ПАСПОРТ ДОСТУПНОСТИ Объекта социальной инфраструктуры № 92-2025.08/01

ПАСПОРТ ДОСТУПНОСТИ
объекта социальной инфраструктуры № 92-2025.08/01

- 1.1. Наименование (вид) объекта: Пляж спортивно-оздоровительного лагеря «Горизонт»
- 1.2. Адрес: г. Севастополь, ул. Челюскинцев, 119
- 1.3. Сведения о размещении объекта:

АКТ ОБСЛЕДОВАНИЯ
объекта социальной инфраструктуры
К ПАСПОРТУ ДОСТУПНОСТИ ОСИ
№ 92-2025.08/01

Рис 13

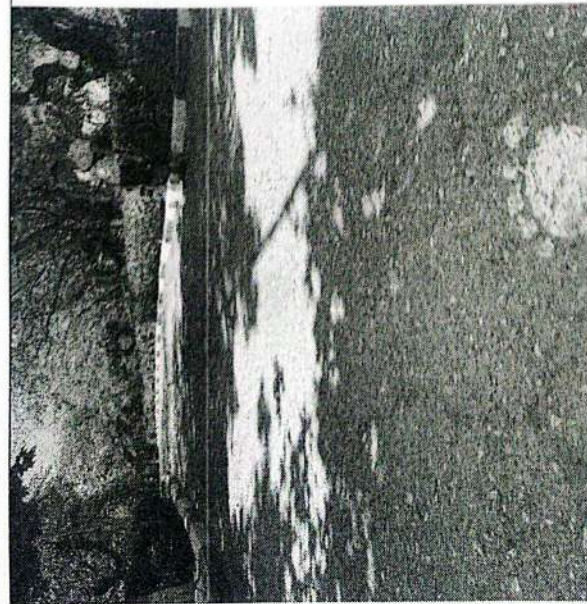
п. 6.2.8 СП 59.13330.2020			
			25,26,27, 40,41,42,46	На лестнице отсутствует пандус. Несоответствие: п. 5.1.14 СП 59.13330.2020	К	Лестницу оборудовать пандусами в соответствии с нормами.	КР
			10,13,14,15, 16,17,19,20	Места отдыха, доступные для МГН, не оборудованные навесами, скамьями с опорой для спины и подлокотником, указателями, светильниками и т.п. Несоответствие: п.5.3.1 СП 59.13330.2020 п.6.4.4 СП 59.13330.2020	К, О, С	Места отдыха, доступные для МГН, оборудовать навесами, скамьями с опорой для спины и подлокотником, указателями, светильниками и т.п. Привести параметры скамьи для МГН в местах отдыха согласно нормам.	КР
			16,17, 47,48	Отсутствует навигация и информация, также дублированная шрифтом Брайля. Несоответствие: п.5.1.3 СП 59.13330.2020	С, Г, К, О, У	Разработать и установить навигацию по территории и пляжной зоне.	КР

Рис 44

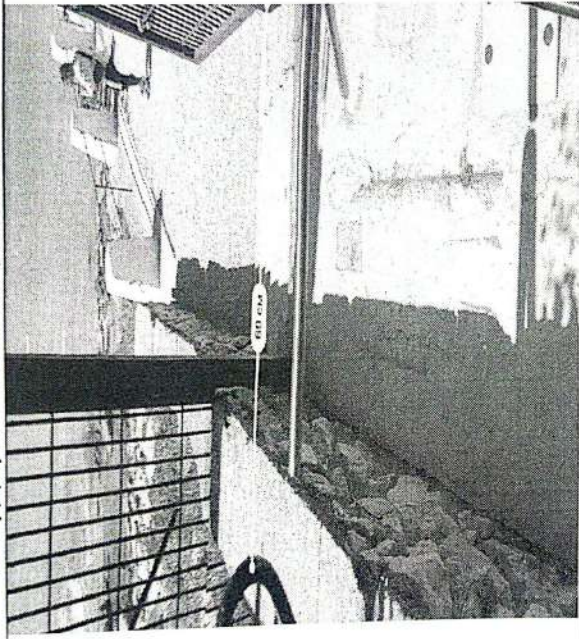
44	На пути движения вращающийся турникет, шириной 0,69 м. Несоответствие: п.5.1.2 СП 59.13330.2020	К	Организовать доступный вход	ИР с ТСП.
			49,50,51,52, 53,54	Лестница в аварийном состоянии Несоответствие: п.5.1.12 СП 59.13330.2020	С, Г, О, У	Отремонтировать лестницу согласно норм.	КР
			50,51	Отсутствие площадки для входа в воду Несоответствие: п. 4.2.10 ГОСТ Р 70502-2022	С, Г, К, О, У	Установить площадку для входа в воду.	КР
			43	Ручки не контрастны относительно входной калитки. Несоответствие: п. 6.4.1 СП 59.13330.2020 п. 6.13 СП 136.13330.2012	С	Обозначить ручки калитки контрастно.	ИР с ТСП.
